ПАСПОРТ ДОСТУПНОСТИ

объекта социальной инфраструктуры
для инвалидов и других маломобильных групп населения

**"Российская государственная
библиотека"**

г. Москва, ул. Воздвиженка, дом 3/5, стр.2,3,4

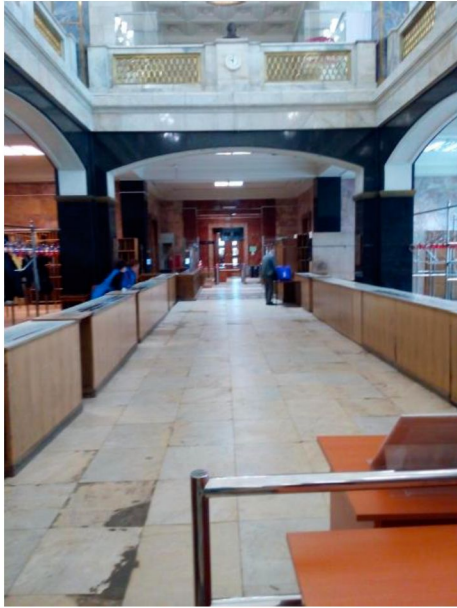
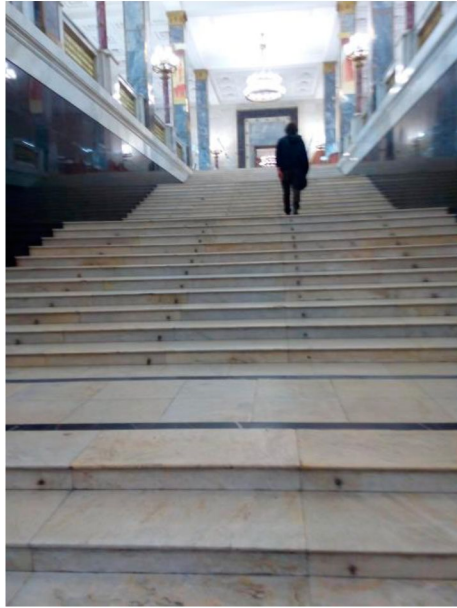
Заключение: Входная группа Подъезда №1 оборудована одномаршевым пандусом с поручнями, доступ к корпусам А и Б осуществляется через главный вход РГБ. Высота рабочей поверхности гардероба соответствует нормативным требованиям (1,0 м). Для перемещения между этажами имеется лифт, оборудованный поручнями. Санузел для инвалидов отсутствует. Корпуса А и Б частично доступны для инвалидов категории «К», «О», «Г» и не доступны для инвалидов по зрению.
